ADECUACIÓN DE ESPACIOS PARA EL TRASLADO DE TRIBUNALES Y SALAS DE AUDIENCIAS DEL EDIFICIO DE LAS CORTES DE APELACIÓN AL EDIFICIO SEDE DEL REGISTRO INMOBILIARIO Y LA SUPREMA CORTE DE JUSTICIA

REFERENCIA: CP-CPJ-03-2025

CIRCULAR NÚMERO 01

PREGUNTAS Y RESPUESTAS

TARIMAS SALAS DE AUDIENCIAS

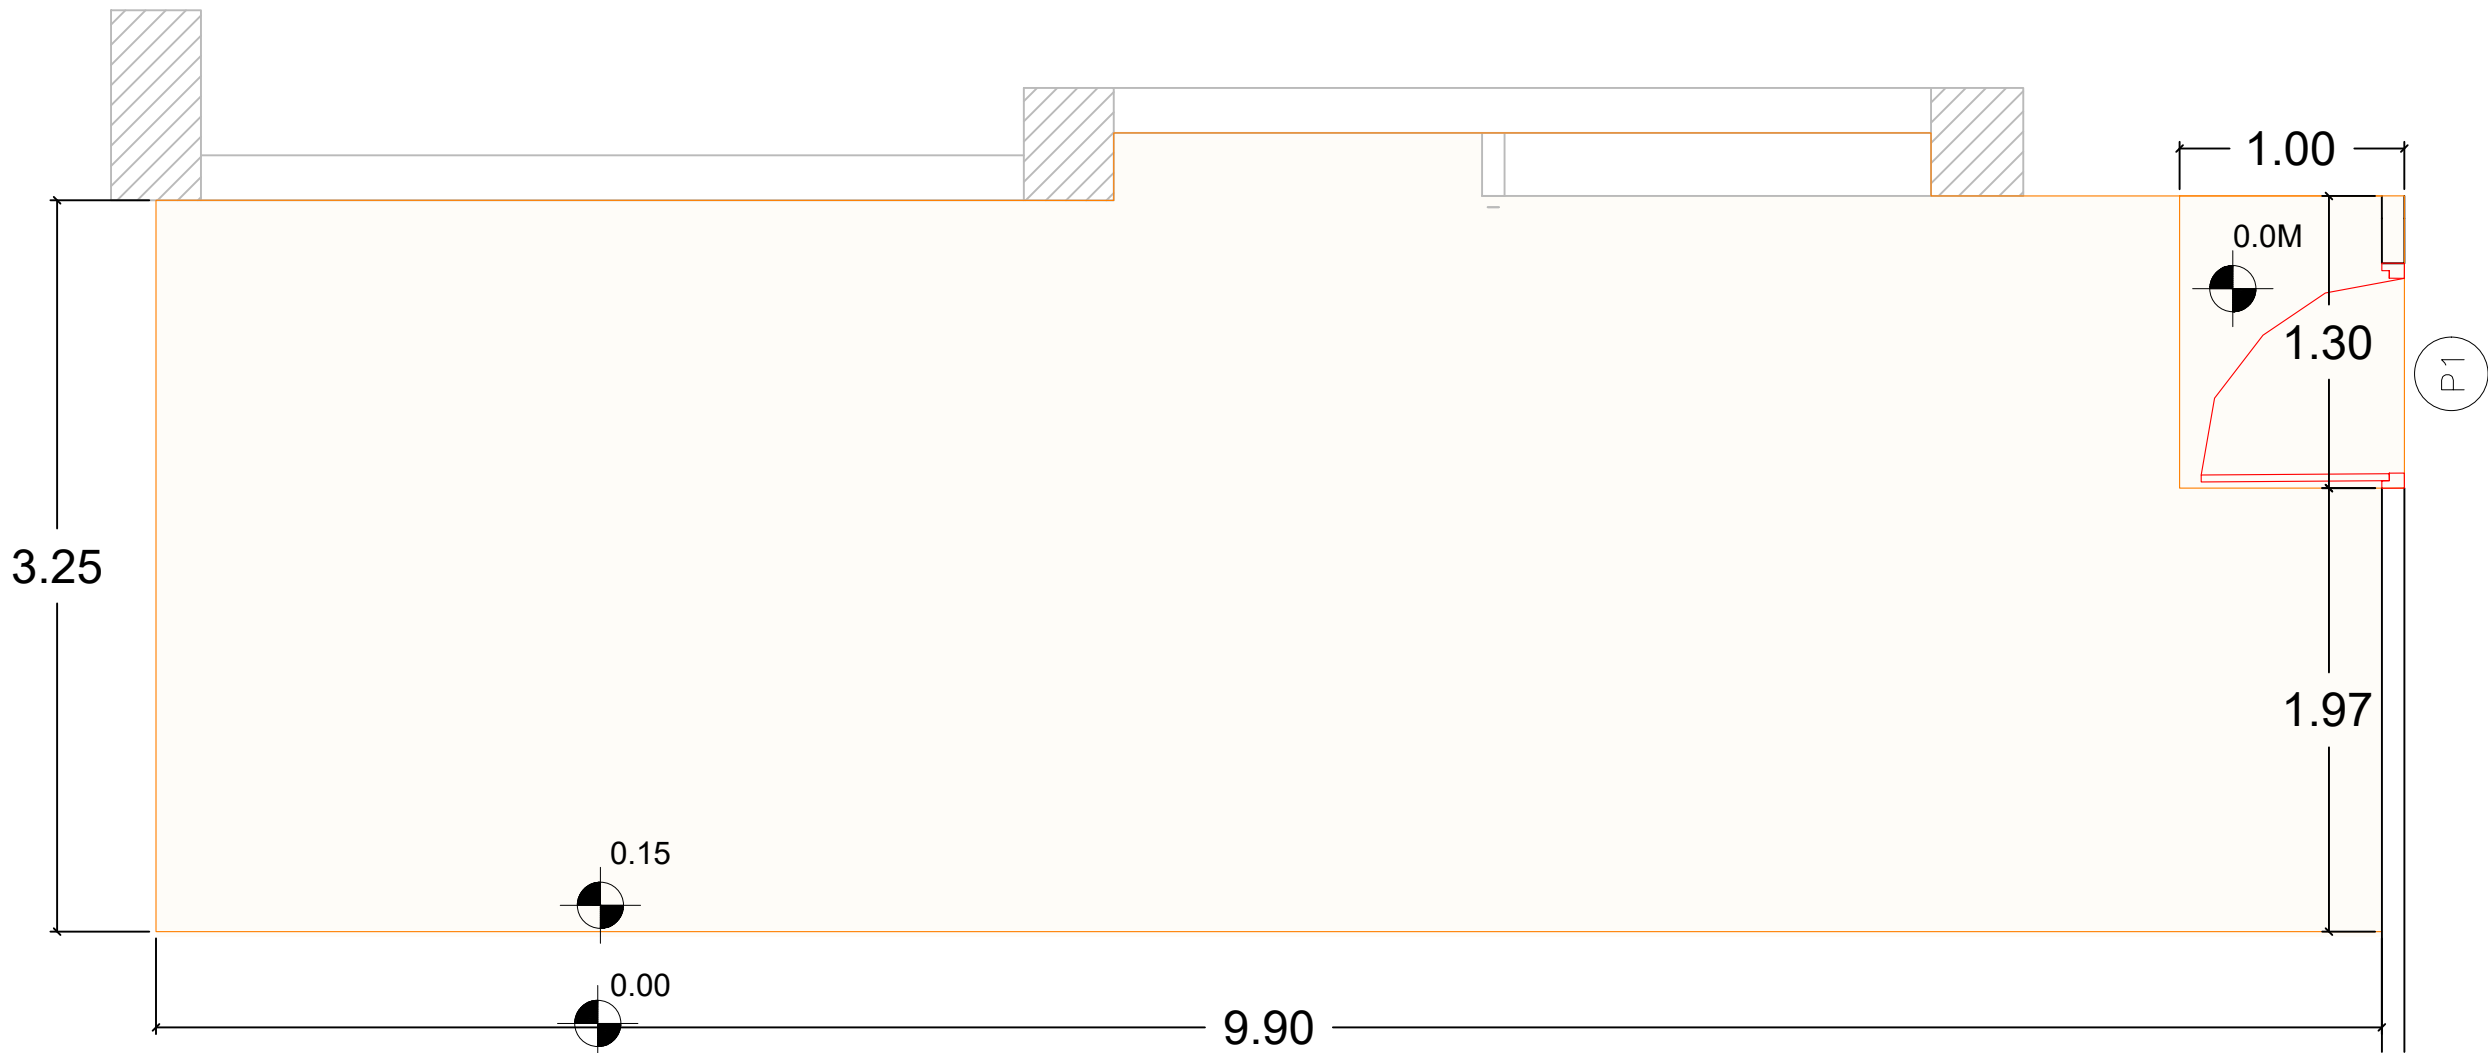
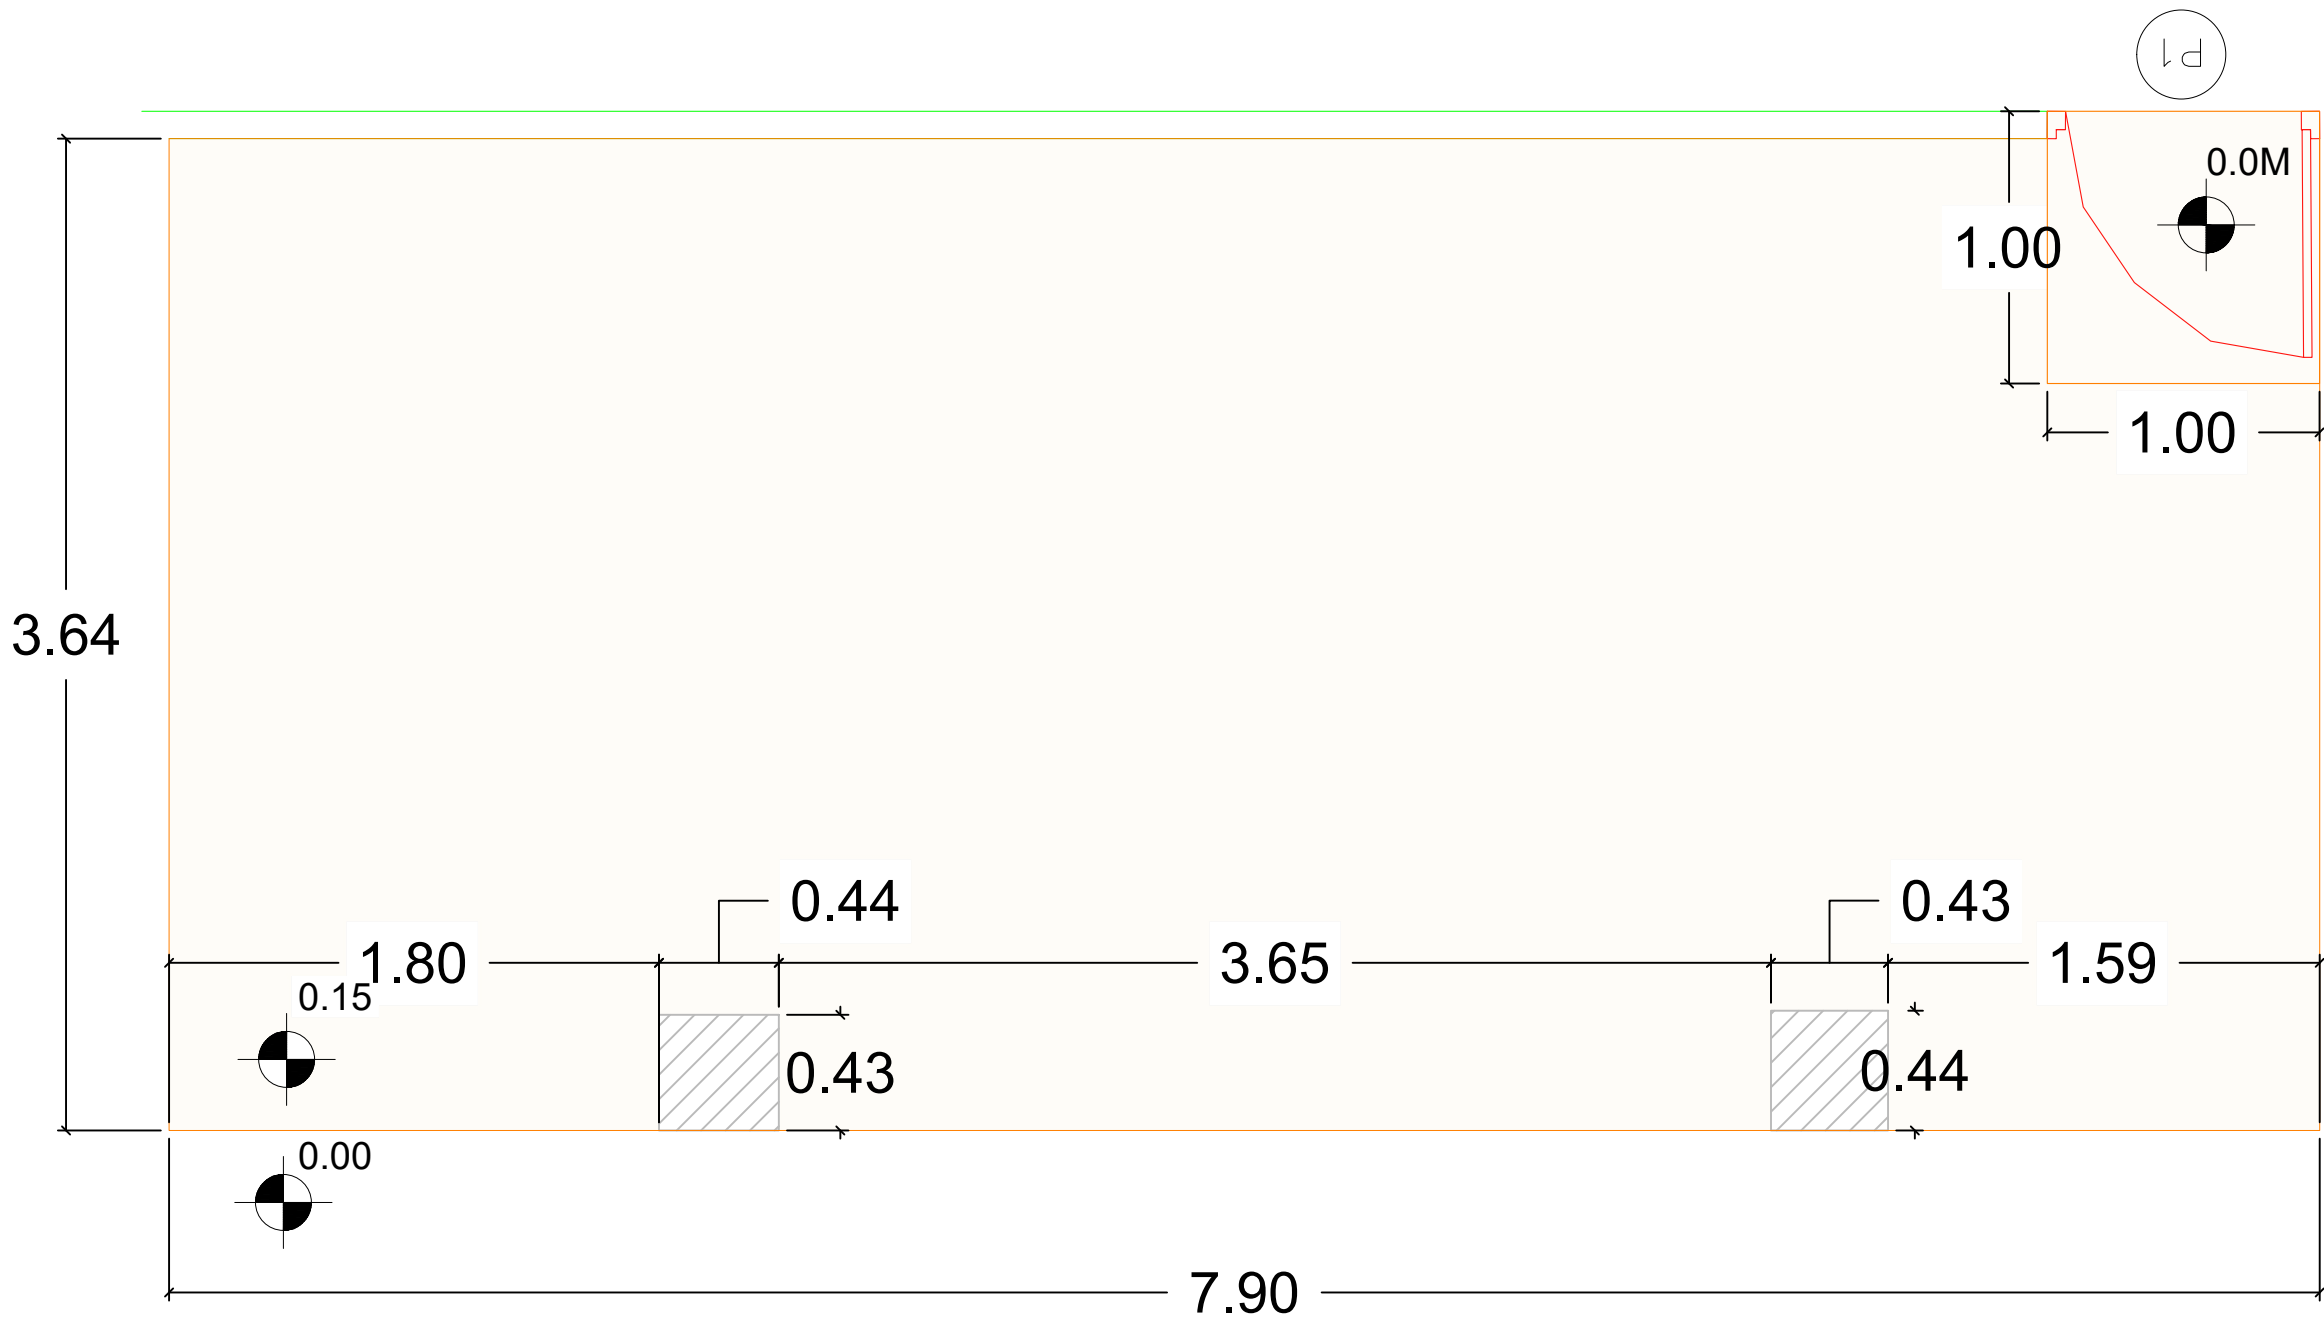
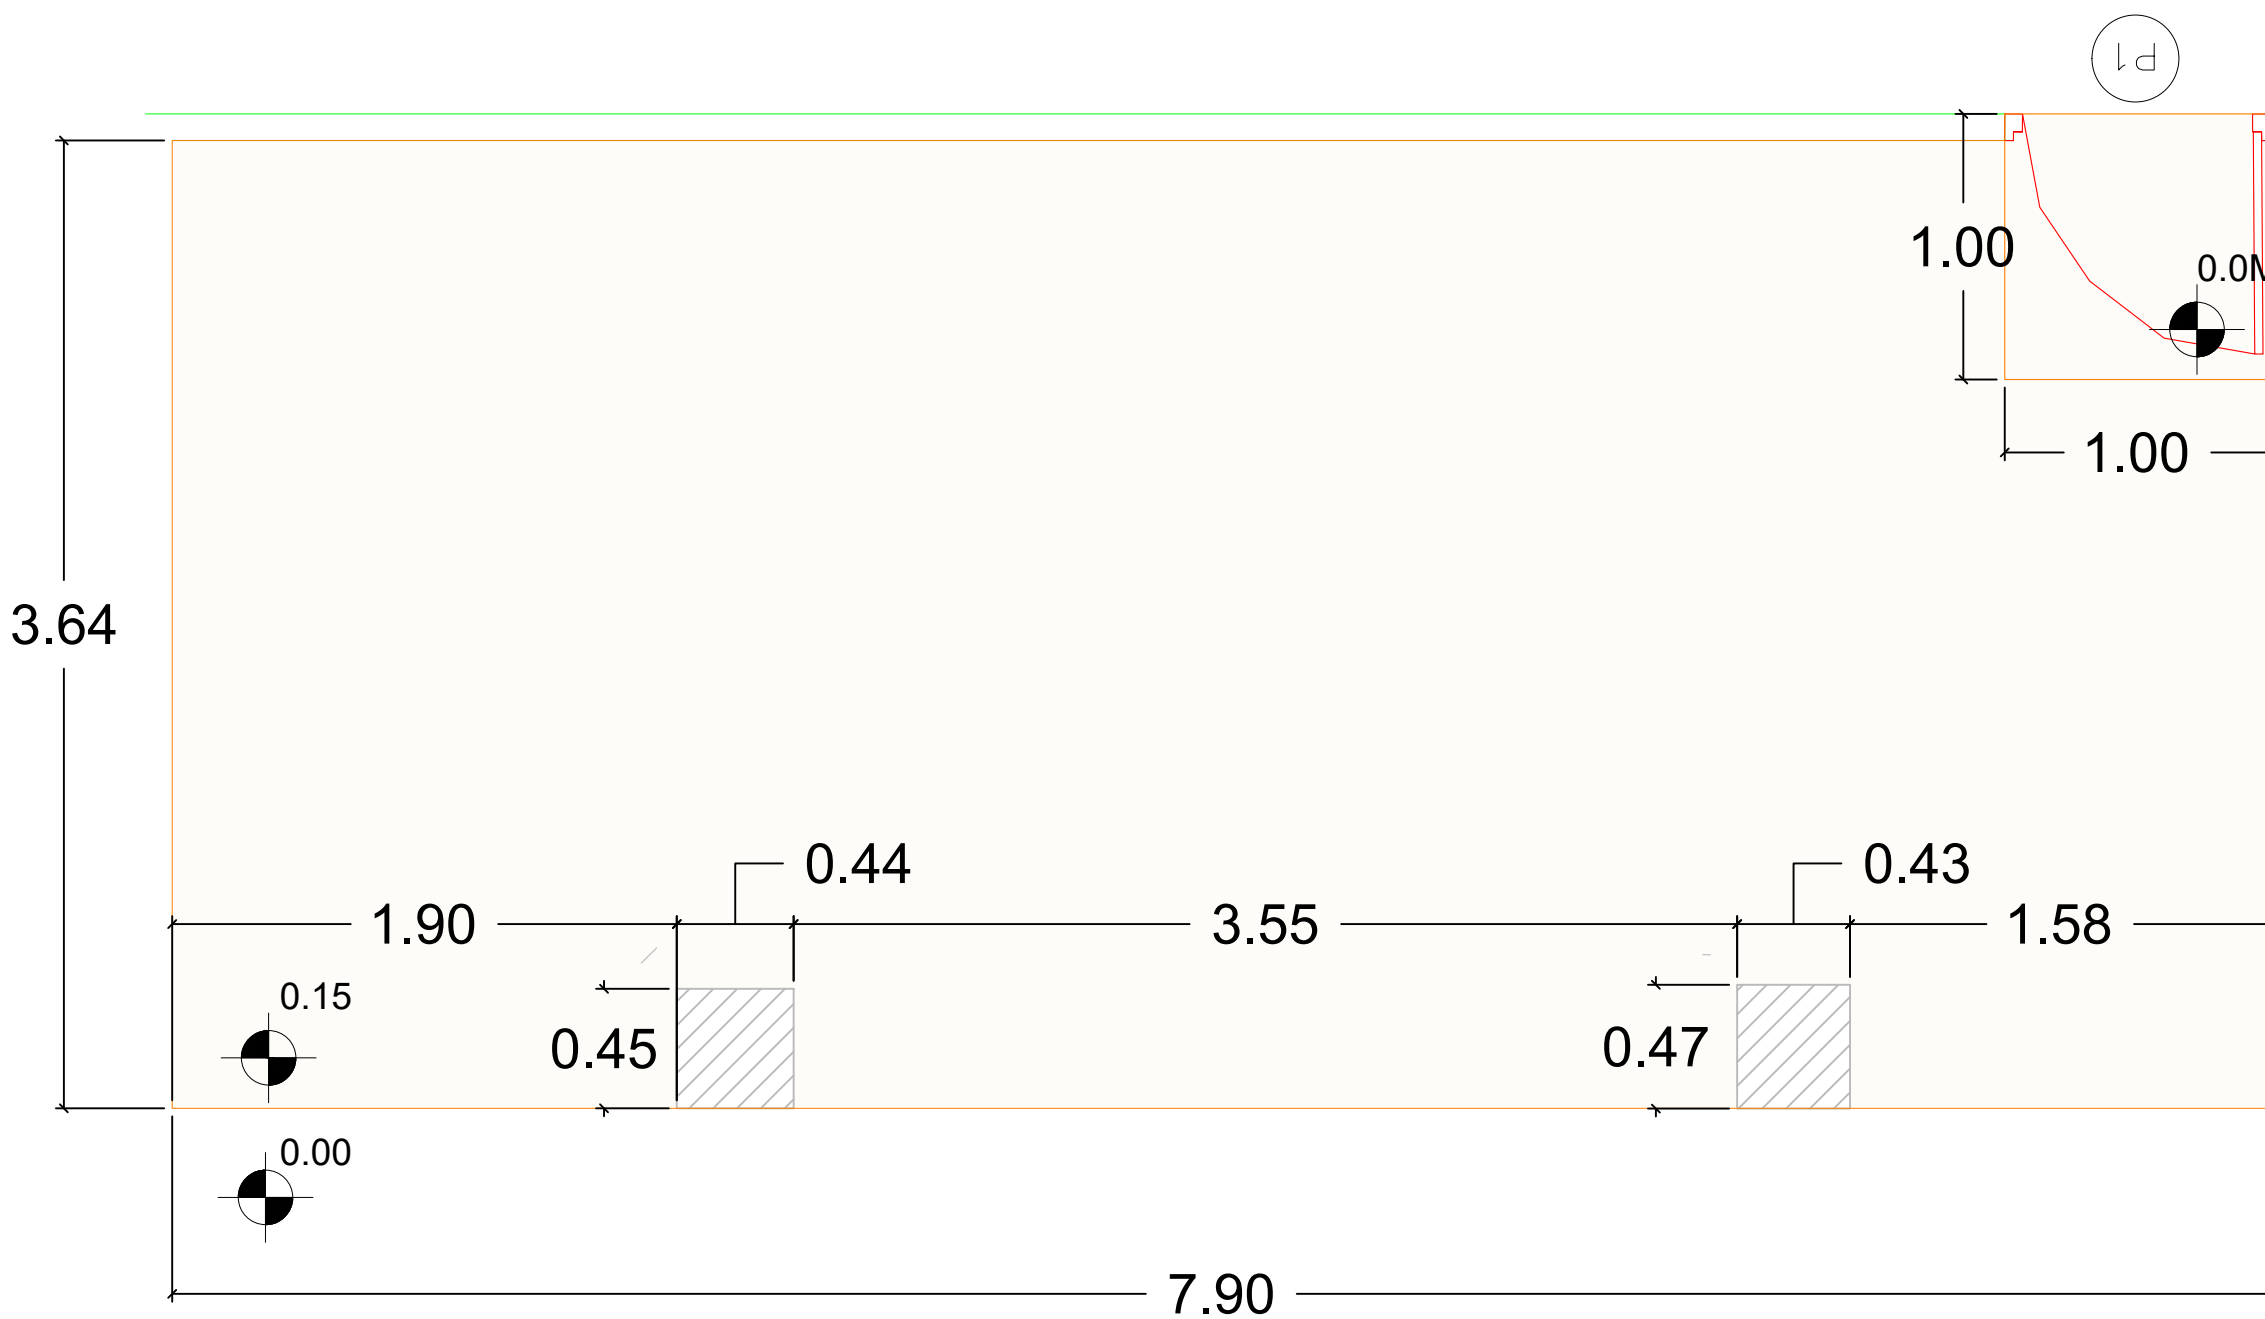
PREGUNTA 3: partida 2.16 plataforma favor suministrar diseño e indicar material a utilizar.

RESPUESTA 3: Ver planos anexos.

Tarima con estructura en pino tratado de 2x6" y superficie en panel hidrofugo de $\frac{3}{4}$ " revestido con piso de vinil tipo pvc acabado madera color roble o caoba, machihembrado . H : 15 CM
